TRANS/WP.29/837  
23 janvier 2002

PROJET DE COMPLÉMENT 2 AU RÈGLEMENT No 107

(Véhicules à deux étages pour le transport de voyageurs)

"5.7.4 Accès aux trappes d'évacuation

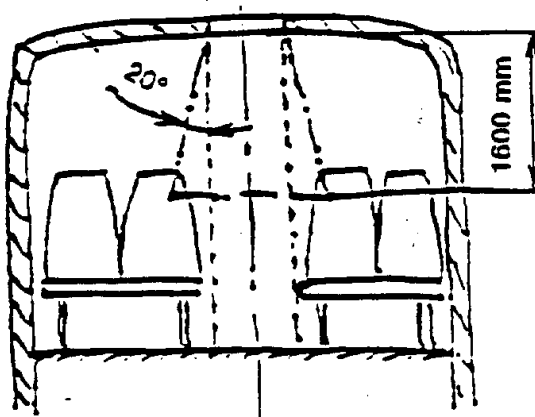
Paragraphe 5.7.4, modifier comme suit :

5.7.4.1 Si plusieurs trappes d'évacuation sont aménagées dans le toit, une au moins doit être située de telle façon qu'une pyramide tronquée à quatre faces, ayant un angle latéral de 20° et une hauteur de 1 600 mm, touche une partie d'un siège ou d'un support équivalent. L'axe de la pyramide doit être vertical et sa plus petite section doit être en contact avec l'ouverture de la trappe d'évacuation. Les supports peuvent être pliants ou mobiles à condition de pouvoir être verrouillés dans la position où ils sont utilisés. Cette position doit être prise pour vérification.

5.7.4.2 Si la structure du toit a une épaisseur supérieure à 150 mm, la section la plus faible de la pyramide doit toucher l'ouverture de la trappe d'évacuation au niveau de la surface extérieure du toit."

"Figure 11

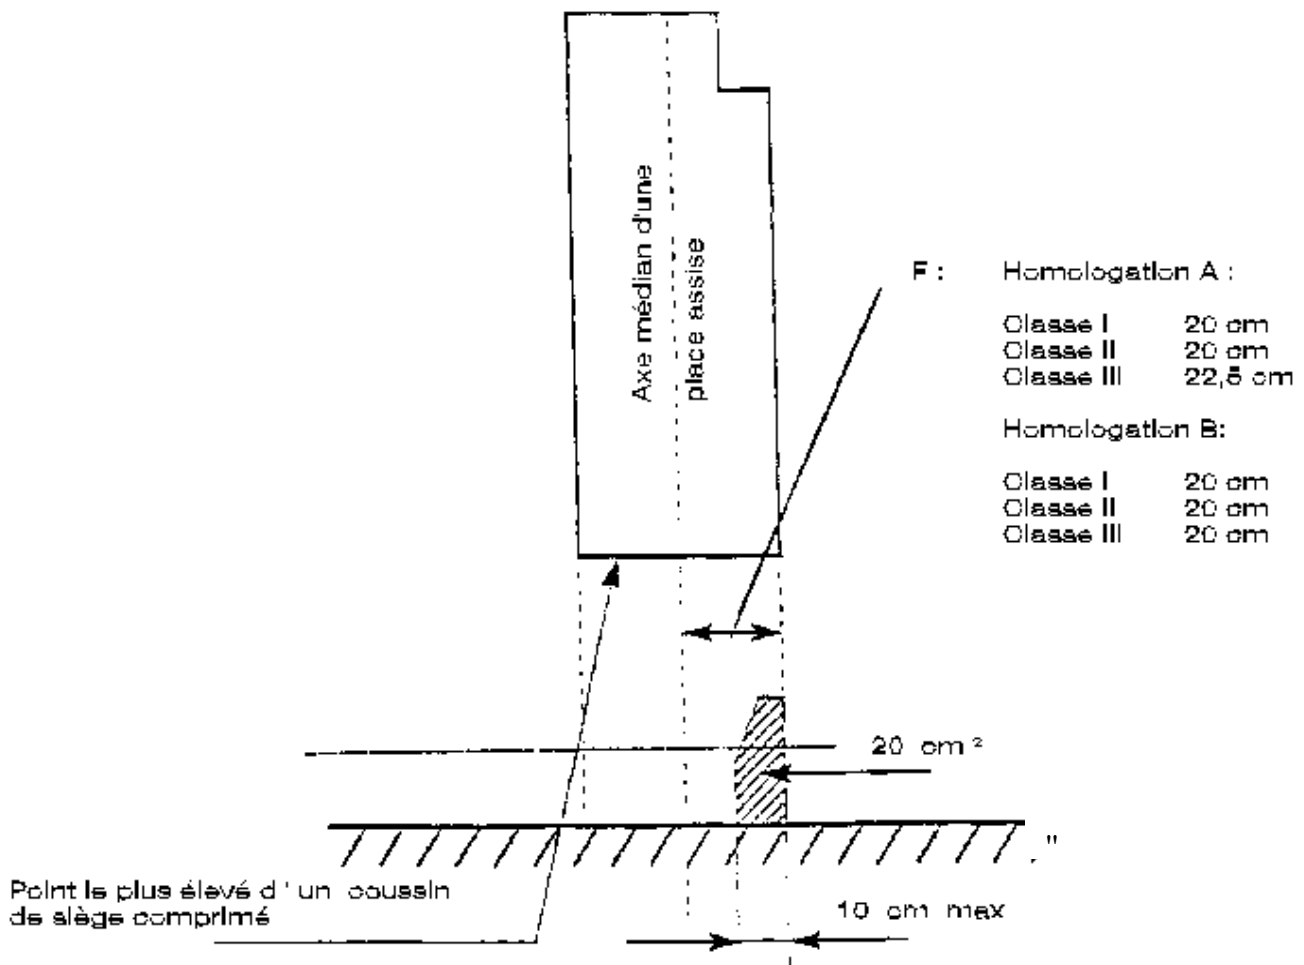
Annexe 3, figure 11, remplacer par la figure suivante :

INTRUSION ADMISSIBLE DANS LA PARTIE INFÉRIEURE DE L'ESPACE  
À LA DISPOSITION DES VOYAGEURS

(Voir le paragraphe 5.7.9.6.2.3)
